...nung zum Neubau eines Dreifamilien-Wohn...
...rrn Heinrich Röthemeyer, Osnabrück, ...

Aufteilungsplan
gemäß § 7 bzw. § 32 Wohnungseigentumsgesetz vom 15. 3. 1951
zur Abgeschlossenheitsbescheinigung vom 19. 05. 1993
Stadt Osnabrück
Der Oberstadtdirektor
Bauordnungsamt

B.-A. Nr. 59.—
Baupolizeilich geprüft.
Osnabrück, den 10. II. 1927
Stadtbauamt. Abt. 4
[signature]

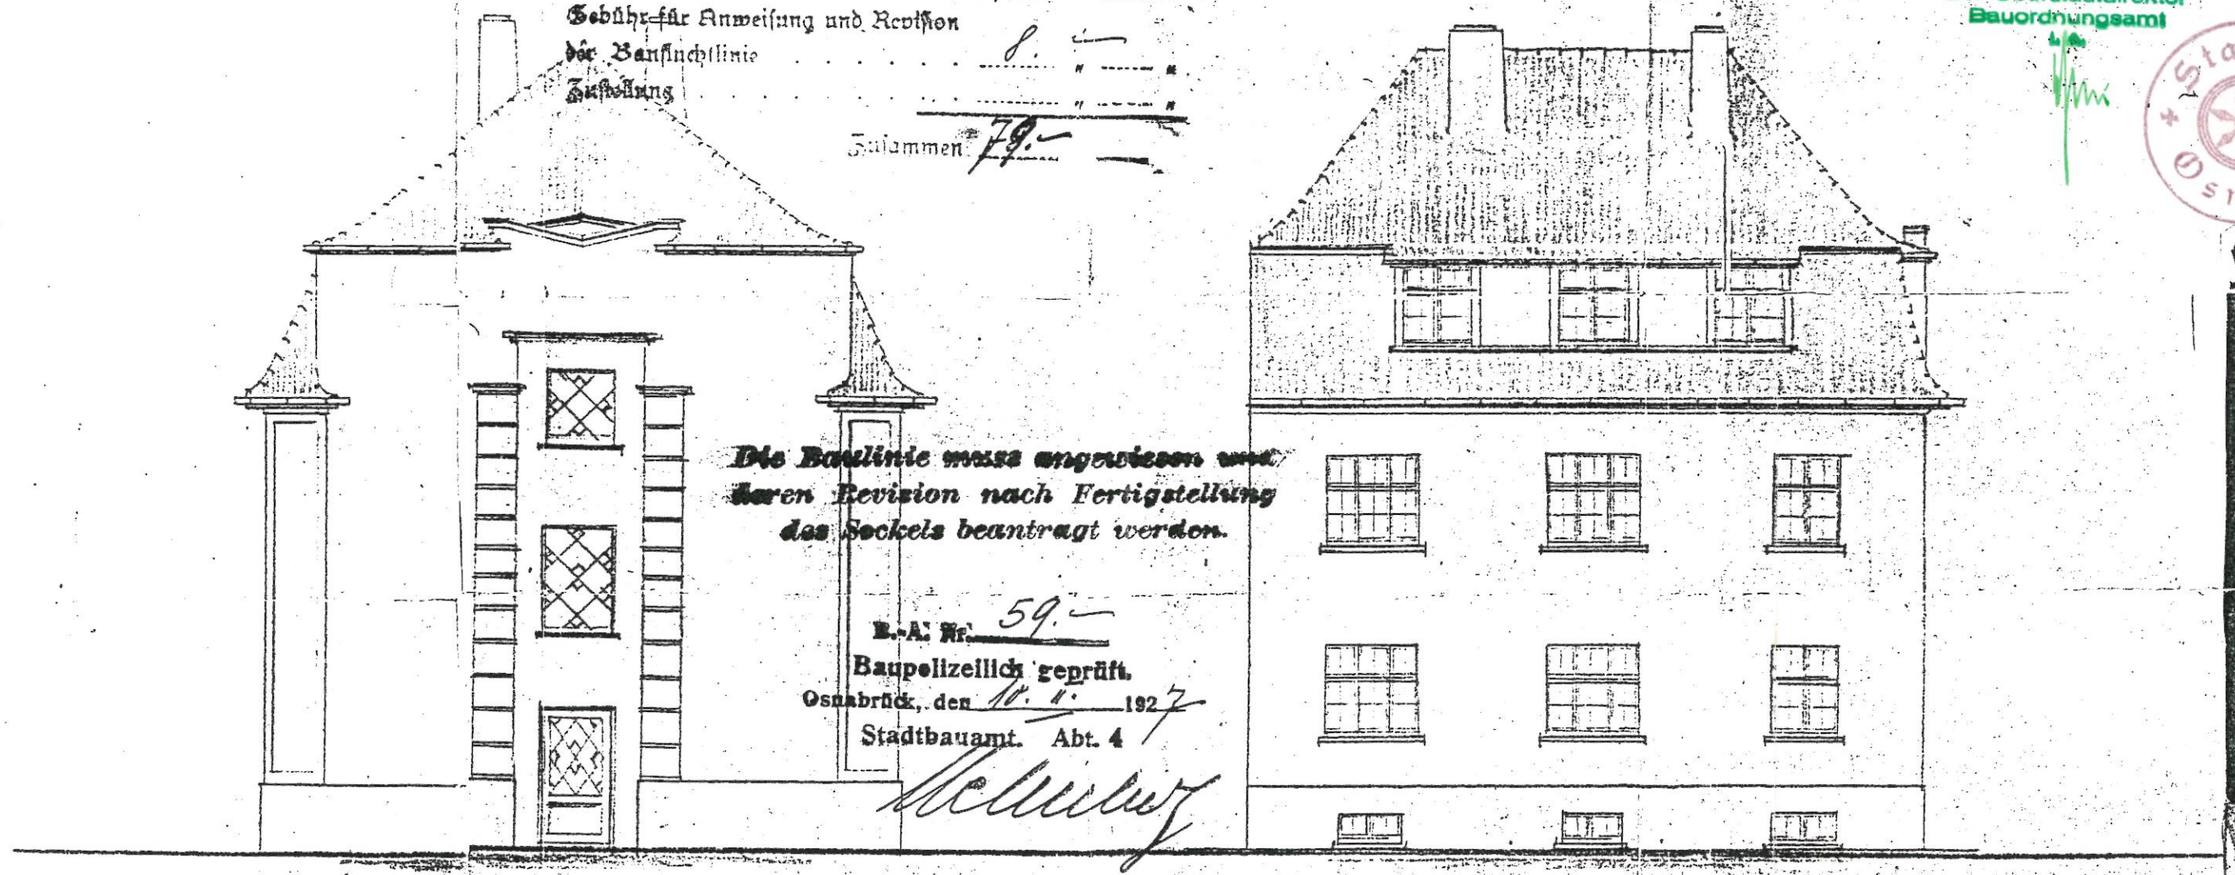
Die Baulinie muss angewiesen und deren Revision nach Fertigstellung des Sockels beantragt werden.

Die ½ Stein starken balkentragenden Innenwände und die Treppenhauswände sind in verlängertem Zementmörtel mit Eiseneinlagen auszuführen und dürfen nicht durch Rohrschlitze geschwächt werden.
Das Überhandmauern ist durch die Reg.-Pol.-Verordn. v. 8. III. 1920 verboten.
